ÖFFENTLICHE BESCHLUSSVORLAGE

1. Planänderung Planfeststellungsverfahren 380-kV-Höchstspannungsfreileitung der Fa. Amprion GmbH, Abschnitt Kruckel - Garenfeld

Drucksachennummer 0947/2016 - Anlage 1

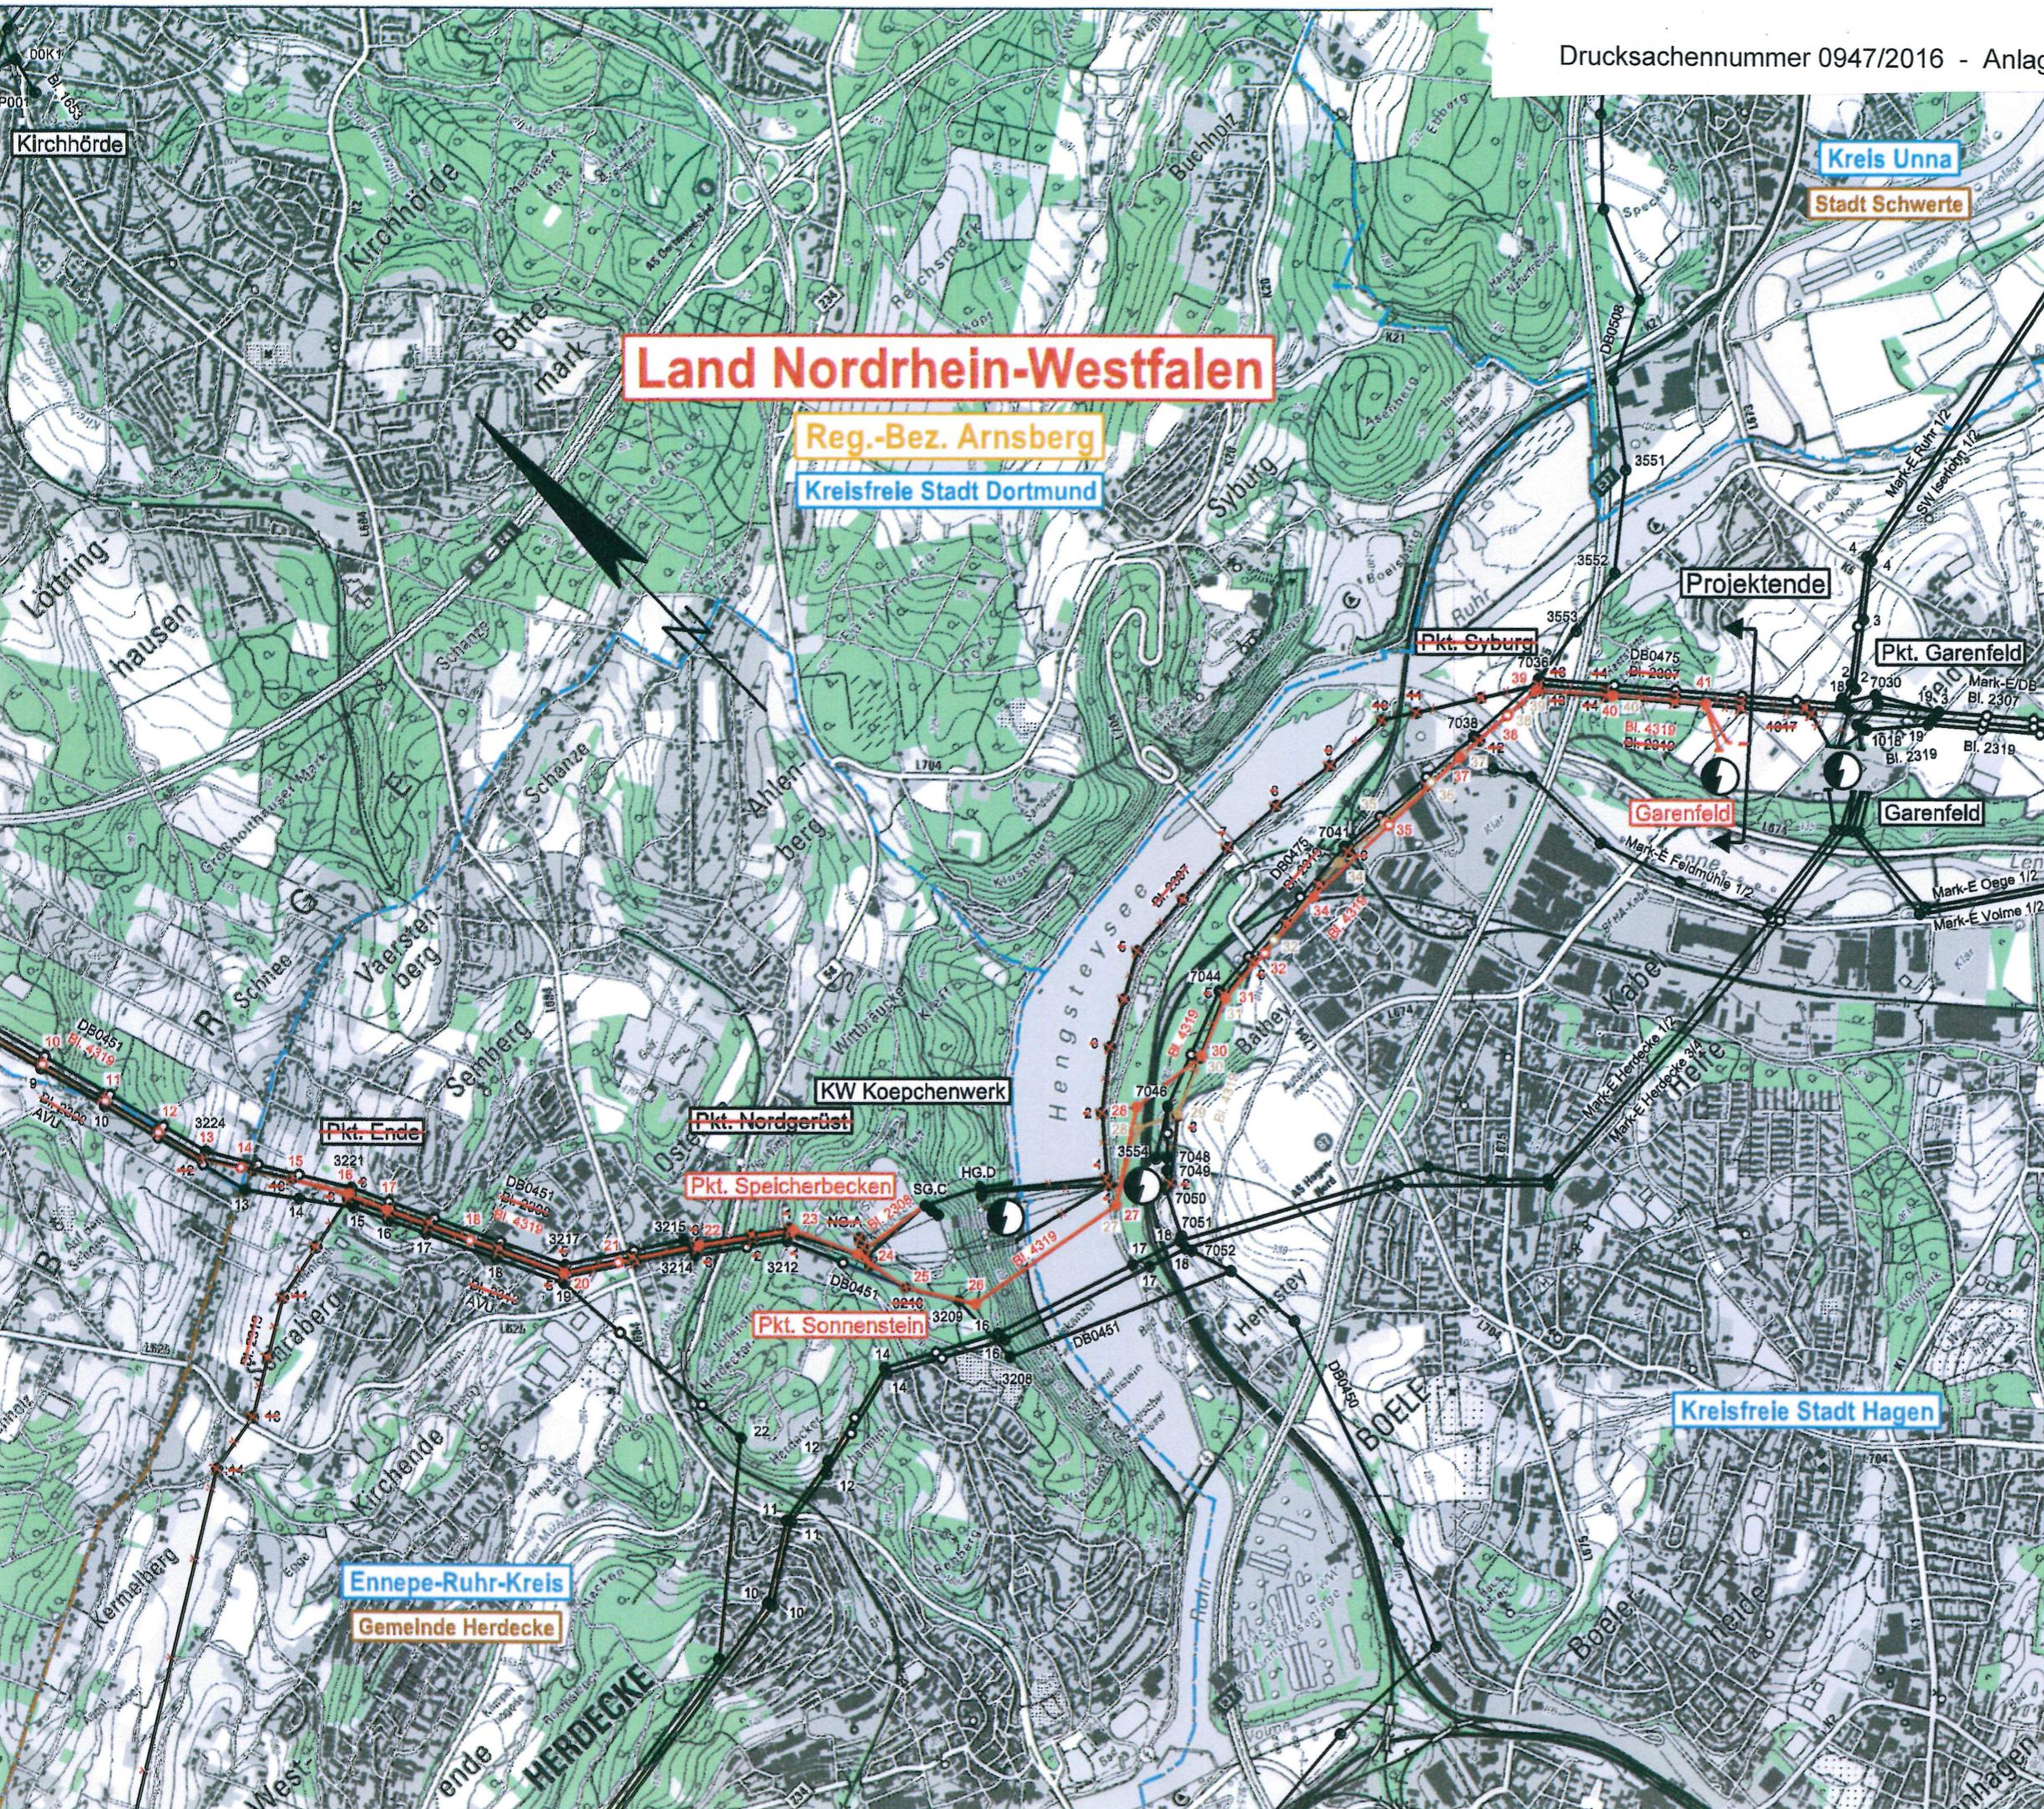
Der Mast 29, geplant in der Kleingartenanlage, südlich des Naturschutzgebietes 1.1.2.2 „Uhlenbruch“, soll entfallen. Der Mast 28 soll auf der ehemaligen Fläche des CargoBeamers um ca. 85 Meter nach Nordosten verschoben werden, der Mast soll um ca. 9 m auf 65 m erhöht werden. Die Linienführung von Mast 28 bis Mast 30 soll durch den Wegfall des Mastes 29 mit Überspannung des Waldes im Naturschutzgebiet 1.1.2.2 „Uhlenbruch“ entsprechend geändert werden. Der Mast 30 im Naturschutzgebiet 1.1.2.2 „Uhlenbruch“ soll um 2,5 m erhöht und gedreht werden und erhält ein Zwillingsbohrfundament. Der Mast 31 im Naturschutzgebiet soll etwas gedreht werden, die Masthöhe reduziert sich auf 68 m.

Durch die Verschiebung des Mastes 28 und des Entfalls des Mastes 29 vergrößert sich der Abstand zwischen Mast 28 und 30, wodurch die Masten zu erhöhen sind. Durch Änderung des Mastart (anstatt einer Erdseilspitze nun zwei Erdseilhörner) und der geänderten Leitungskreuzung mit der DB-Leitung kann die Erhöhung auf ein technisches Minimum reduziert werden.

Die Masten 32, 34, 34, 37 liegen nicht in Schutzgebieten. Es sind hier Änderungen des Standortes, der Mastart und der Masthöhe beantragt. Mast 36 entfällt.

Der Mast 38 auf dem Acker im Landschaftsschutzgebiet 1.2.2. „Lennhofsweide“ soll um 9 m nach Westen verschoben und um 4 m erniedrigt werden. Hierdurch soll eine bessere Bewirtschaftung des Ackers gewährleistet werden können. Die Höhe des Mastes 39 im Landschaftsschutzgebiet soll ebenfalls um 6 m verringert werden. Die Höhe des Mastes 40 im Landschaftsschutzgebiet 1.2.2.3 „Garenfelder Wald“ soll um 6 m auf 61,5 reduziert werden.
